女川原子力発電所2号炉
可搬型重大事故等対処設備保管場所
及びアクセスルートについて

平成30年5月22日
東北電力株式会社

10. 指摘事項への回答

検討イメージ図

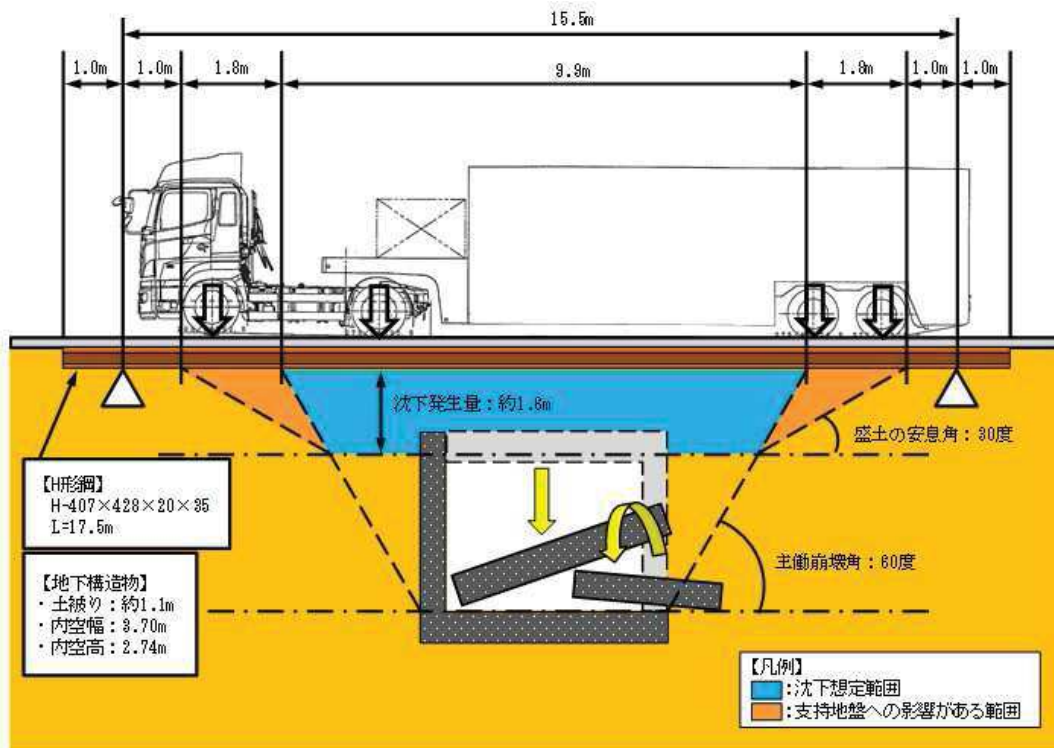
- H形鋼敷設によりどの程度アクセス道路の強度が向上するか説明すること。

- 地下構造物の損壊により段差が発生し、車両通行が困難となり得る箇所について、アクセス性を確保する目的としてH形鋼を敷設する。
- ここでは、H形鋼を敷設する箇所のうちスパン長が最大となる箇所について、全ての車両を対象とした構造計算を実施した。評価値(車両重量及び載荷位置を考慮)が最大となったケースを下表に示す。
- 評価結果は評価基準値を下回っていることから、車両通行への問題がないことを確認した。

検討項目	評価値	評価基準値	判定
H形鋼の曲げ応力度	120 N/mm ²	140 N/mm ²	○
H形鋼のせん断応力度	29 N/mm ²	80 N/mm ²	○
地盤の最大接地圧	0.5 N/mm ²	0.7 N/mm ²	○
